宜蘭縣三星鄉大隱一農地重劃協進會第五次會議紀錄

一、時間：113年2月23日(星期五)下午1時30分

二、地點：三星鄉公所三樓會議室

附件一

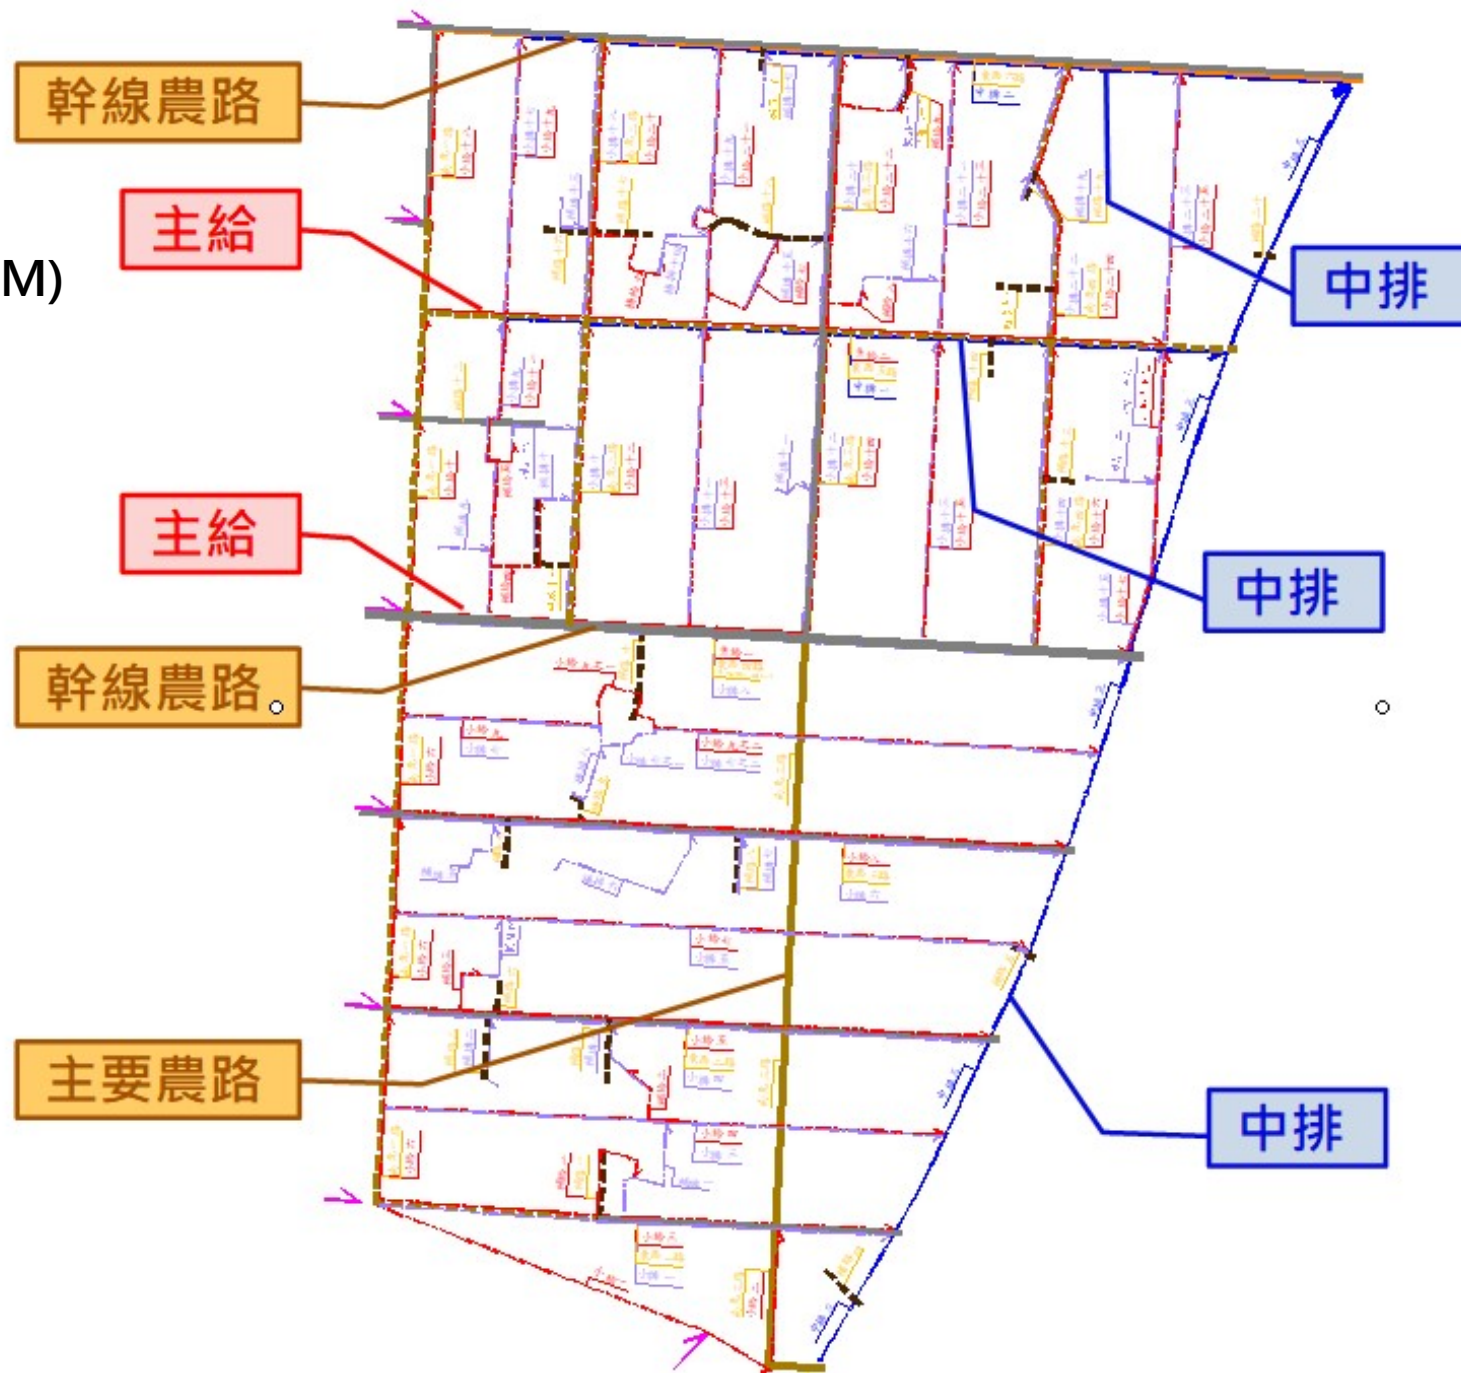
(一) 提案一：本區農水路系統擬於東側新增一條中排三水路，以利農田排水，提請討論。

甲、希望以原有水防道路側溝排水，而且水防道路寬度有 8-10 米，排水能力應該足夠，新增中排三會多增加地主們的土地負擔。

- (2) 朱坤宗委員：既然都是從大隱八路排水，排水終點(羅東溪)相同不需要多增加中排三。
- (3) 朱春鐘委員：中排三要作多寬？對增加中排三之必要性提出疑義。
- (4) 黃文德委員(主持人)：對新增中排三之提案，請宜蘭縣政府就這次協進會意見發文給一河局，俟一河局答覆後再來對此提案進行後續討論。

- (1) 宜蘭縣政府地政處重劃科褚科員才吏：縣府在大隱重劃一開始規劃時期係以原有之水防道路側溝為重劃區內排水使用，由大隱八路閘門排入羅東溪，認為無增列中排三的必要，跟經濟部水利署第一河川區也進行多次溝通，但一河局堅持原有之水防道路側溝不是為了供重劃區農田排水使用，此側溝係供水防道路排水使用，認為重劃新增排水路之後，可能會加大排水量，增加側溝排水的容納量，要求新增中排三，去年先期規劃報告跟內政部討論的時候，委員也有提出，既然一河局堅持側溝係供水防道路排水使用，而不是為了重劃去排水使用，請規劃隊新增一條中排三。
 - (2) 宜蘭縣政府地政處重劃科許進星科長：既然農地重劃中所有的公共設施，其成本就要由農民負擔，例如農水路建設。原有之水防道路側溝排水本就不屬於農水路的排水系統，這次協進會各位委員建議不增加中排三，該意見會向一河局建議，但不確定該局是否採納此意見。水防道路側溝涉及中央權管，萬一現在極端氣候關係造成河堤潰堤，就會倒灌至重劃區。中排三增設本就要經過協進會同意，但是否能向一河局爭取到不增加中排三，縣府這邊不敢做承諾，因為一河局對此排水有安全的顧慮，為了重劃區進行速度能依照期程辦理，是否可以決議先妥協新增中排三，農地重劃目的就是儘快將農地做更好的使用，應儘快完成比較重要。
3. 決議：請宜蘭縣政府發文向一河局請示，為節省用地及工程費，請該局同意以原有水防道路側溝做為農田排水使用，並俟一河局回復後，再行依函文內容辦理後續作業。

伸縮縫示意圖

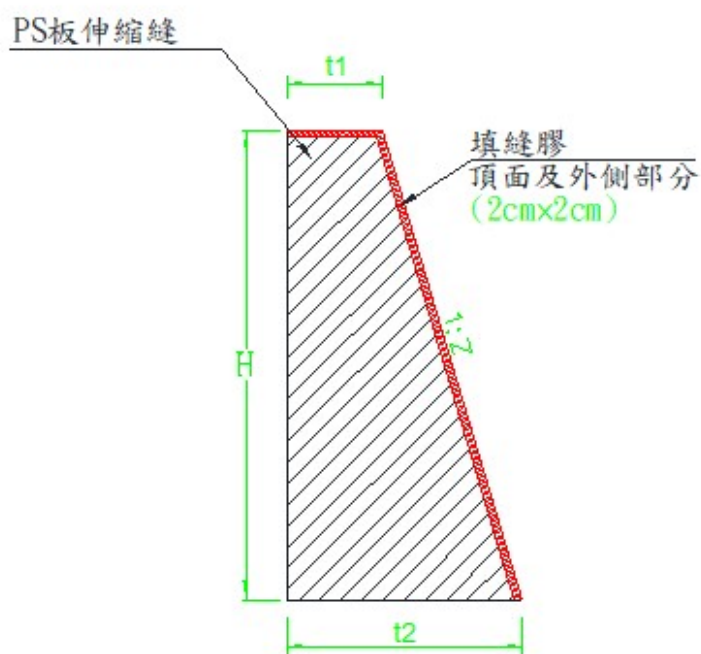
- 1.本區伸縮縫採**PS板**設計，並增設填縫劑，以增加耐久性。
- 2.矩型溝靠路側牆 $H \geq 90$ cm、靠田側牆 $H \geq 120$ cm，每**3m**施設片狀排水孔1處。
